**OGGETTO:** [ID: 2178] Osservazioni regionali ex art.19 comma 4 del d.lgs.152/2006 nell'ambito del procedimento di verifica di assoggettabilità a VIA di competenza statale relativo al progetto "Accessibilità alla nuova stazione AV di Firenze Belfiore - nuova "Fermata Circondaria" - "prima fase funzionale", nel Comune di Firenze". Proponente: RFI S.p.a. [ID 10463]. Proposta di richiesta di integrazioni e chiarimenti. - INVIO CONTRIBUTO ARPAT

**Oggetto:** Verifica di assoggettabilità a VIA di competenza statale - Accessibilità alla nuova stazione AV di Firenze Belfiore - nuova "Fermata Circondaria" - "prima fase funzionale", nel Comune di Firenze". Proponente: RFI S.p.a. [ID\_VIP: 10463]. **Contributo istruttorio con richiesta di integrazioni e proposta di condizioni ambientali.**

Figura 3: posizione delle barriere in relazione alla zona di intervento (in verde).

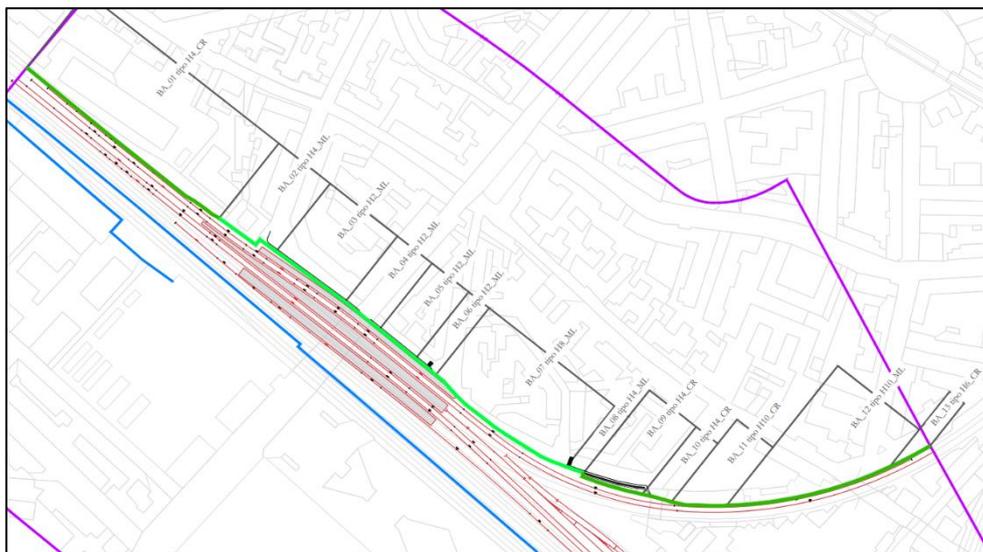
Gli ultimi due ricettori dove è previsto il permanere di un sensibile superamento (R141 e R172) sono posti di fronte alla nuova fermata e sono costituiti entrambi da palazzine di 4 piani fuori terra. Per la mitigazione del rumore proveniente dalla linea nel tratto corrispondente alla fermata sono state previste barriere di altezza limitata (tipo H2 di altezza pari a 3,5 m sul piano del ferro) lungo l'intero tratto. Viste le distanze e le altezze relative fra sorgente e ricettori, l'utilizzo di una barriera di altezza maggiore (oltre 6,5 m dal piano del ferro) nel tratto prospiciente i due ricettori R141 e R172 (che si trovano di fronte sui lati opposti di Via Circondaria) potrebbe permettere di proteggere sicuramente almeno il terzo piano fuori terra e, probabilmente, anche il quarto.

**Si ritiene pertanto necessario che, in fase di progettazione esecutiva dell'opera, venga adeguatamente valutato e realizzato, qualora tecnicamente fattibile, l'innalzamento della barriera acustica a protezione dei ricettori R141 e R172 (posti di fronte al sottopasso viario di Via Circondaria) al fine di garantire il rispetto dei limiti della fascia ferroviaria (D.P.R. 459/1998) almeno fino al terzo piano fuori terra.**

Figura 5: posizione della barriera antirumore a protezione del cantiere a piano strada.

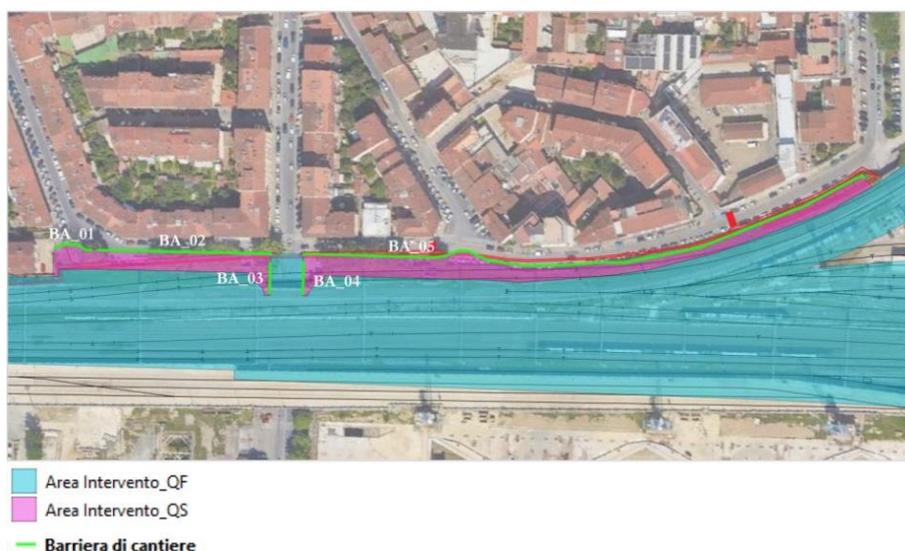
**Si osserva** tuttavia che la valutazione effettuata considera dei valori di potenza sonora dei macchinari "spalmati" sul solo periodo dell'orario di lavoro (8 ore in orario diurno e 4 ore in orario notturno) non calcolando quindi i livelli relativi al periodo di riferimento. I livelli di rumore, da intendersi come livelli di emissione del cantiere, se calcolati sull'intero periodo di riferimento ( $T_R$ ), risultano pertanto di 3 dB inferiori rispetto a quelli indicati nelle mappe acustiche contenute nel PAC. D'altra parte, il livello di rumorosità di uno dei macchinari di cantiere più rumorosi, il martello demolitore, risulta, sulla base delle conoscenze acquisite da ARPAT da misure in campo, ampiamente sottostimato: in funzione delle dimensioni e dei materiali in lavorazione (nel caso specifico risulta da demolire un muro di contenimento in calcestruzzo armato) i livelli di potenza sonora di questi macchinari possono anche raggiungere e superare i 120 dB(A). **Si ritiene pertanto che i livelli di pressione sonora calcolati in facciata, anche in prima approssimazione, comportino sicuramente la necessità di richiesta di deroga da parte della ditta che effettuerà i lavori, ai sensi del D.P.G.R. n. 2/R/2014<sup>4</sup>.** I livelli stimati dovrebbero, tuttavia risultare inferiori agli 80 dB(A), in orario diurno, presso i ricettori più impattati nelle condizioni di lavorazione più rumorose.

**Visti i livelli stimati si renderà necessaria, in fase di progettazione esecutiva dei cantieri, una valutazione di impatto acustico di dettaglio finalizzata alla richiesta di deroga.** Si fa presente fin da adesso che il livello di rumore in facciata da richiedere in deroga è quello valutato nella mezz'ora più impattante: nel caso dei cantieri mobili, pertanto, dovrà essere considerato il tratto di linea più vicina ai ricettori percorso in 30 minuti dalla sorgente valutando adeguatamente, sulla base della distanza sorgente/ricettore, quale algoritmo di calcolo utilizzare (sorgente lineare/puntiforme).

Figura 6: in verde l'area dedicata ai lavori per la fermata "Circondaria", in giallo l'area del cantiere del "Nodo di Firenze – passante Alta Velocità".

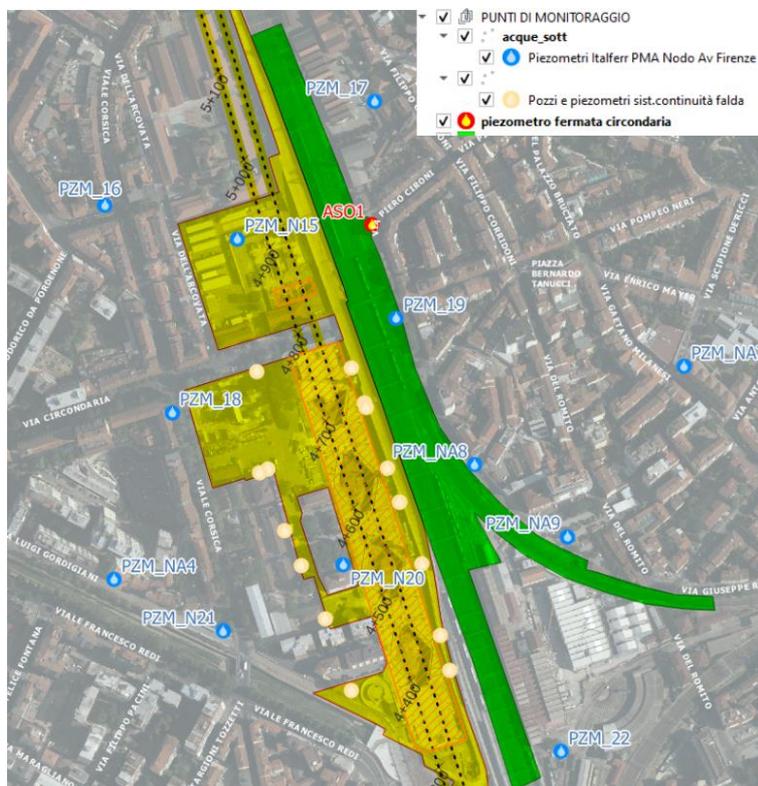
In tema di punti di monitoraggio delle acque sotterranee viene proposto un unico punto di monitoraggio (ASO1), che dalla tabella riportata dal proponente risulta essere un piezometro ed è indicato in planimetria nelle immediate vicinanze del numero civico 34 di Via Cironi (Figura 6).

Si tratta di un punto nei pressi del margine Nord del perimetro di cantiere, ma comunque posto a monte idrogeologico dell'area interessata dai lavori. Di conseguenza risulta scarsamente rappresentativo. **Si ritiene che la posizione di tale punto di monitoraggio debba essere spostata almeno a valle idrogeologica, cioè oltre il fascio binari, sul lato Ovest dello stesso.**

Figura 7: ubicazione piezometro PZM\_19 - monitoraggio "Nodo di Firenze – passante Alta Velocità".

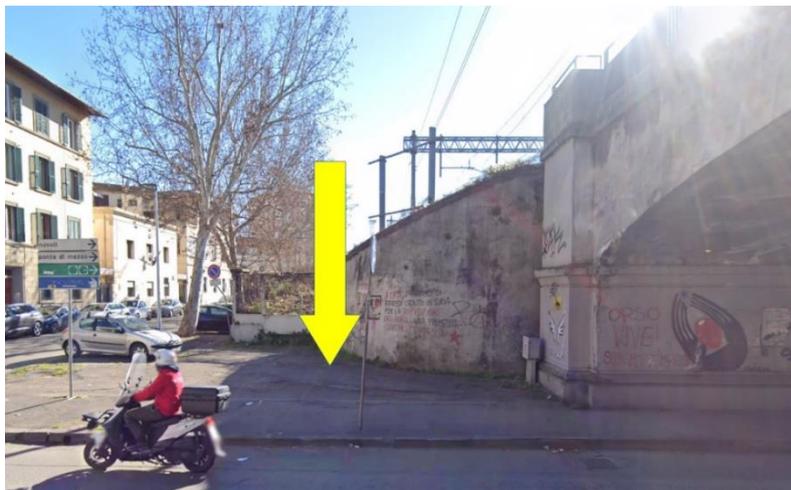
Si rileva inoltre, in relazione al monitoraggio dei lavori del "Nodo di Firenze – passante Alta Velocità", che il piezometro contrassegnato come PZM\_19 (posto a ridosso di un muro di contenimento dell'attuale rilevato ferroviario nelle vicinanze del sottopasso stradale di Via Circondaria all'incrocio con Via Sighele; Figura 7), potrebbe essere reso inutilizzabile dai lavori previsti, visti gli ingombri indicati nelle planimetrie.

**Risulta perciò necessario proteggere adeguatamente il piezometro PZM\_19 e garantirne l'accesso, oppure - qualora non fosse possibile - prevederne la rip perforazione.** In questo caso, al fine di mantenere la significatività della lunga serie storica di misure, risulta necessario prevedere un periodo di letture e campionamenti in parallelo prima dell'eventuale dismissione.
